DRINGENDE PRODUKTSICHERHEITSINFORMATION

Art der Maßnahme: Rückruf

Handelsname des/ der betroffenen Medizinprodukte: BIP O-Twist Marker SRX

Datum: 2022-01-31

Abb.2: Produkt OTM3.0SRX, Applikationskanüle mit implantierbaren Markierungsring (links) und Führungshülse (rechts), von einer Zwischensiegelnaht getrennt. Rote Umrandung = betroffene Siegelnaht.

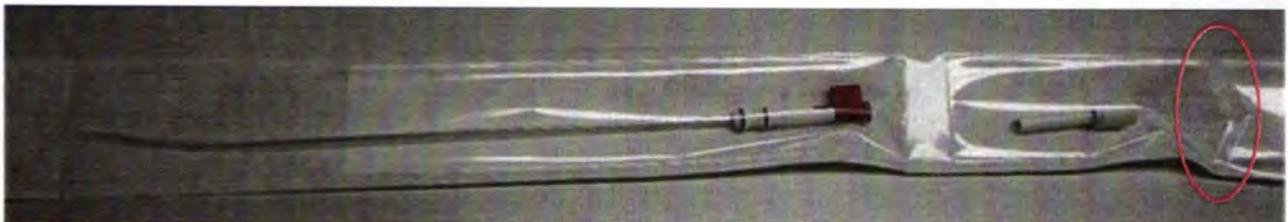
Die betroffene Siegelnaht befindet sich an der Seite zum Öffnen des Sterilbeutels, auf der Seite mit der Führungshülse (siehe Abb.2, rote Markierung)

Als korrektive Maßnahme wird eine Änderung der Sterilverpackung für das Produkt REF OTM-SRX durchgeführt und es werden alternative Sterilbeutel-Typen verwendet, die bereits bei anderen Sterilprodukten von BIP eingesetzt werden.

Abb.3: Beispielbilder der Durchdrungenen Siegelnaht (rote Umrandung)

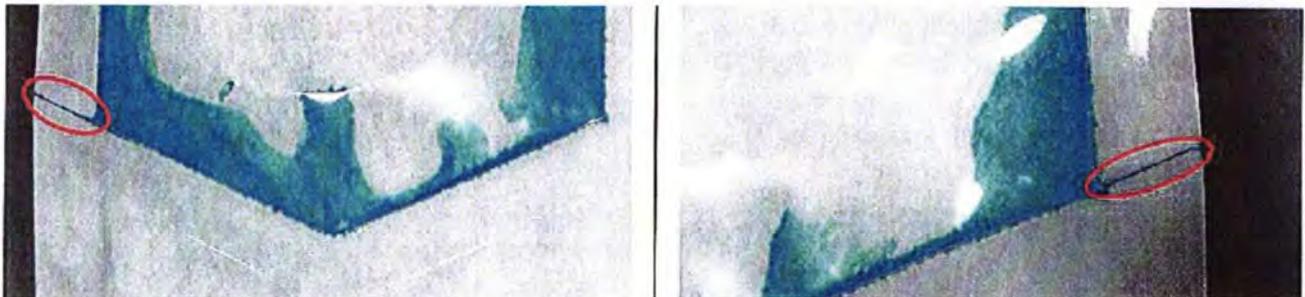
Im Rahmen der Durchführung von Farbttests nach ASTM F1929-15 an aktuell verwendeten Sterilbeuteln der betroffenen Produkte wurde festgestellt, dass in vereinzelt Fällen es zu einem Durchdringen der verwendeten Prüfflüssigkeit an jeweils einer bestimmten Stelle der Siegelnaht kommen kann (siehe Abb. 3).

Als Ursache konnte eindeutig ein Fehler beim Lieferanten am Siegelwerkzeug festgestellt werden, das für diese Quer-Siegelnaht verwendet wird. Mit dem fehlerhaften Werkzeug wurde bisher nur eine einzige Seriencharge produziert und es konnte an Hand der durchgeführten Tests nachgewiesen werden, dass der Fehler nur in einigen wenigen Sterilbeuteln in Erscheinung trat..
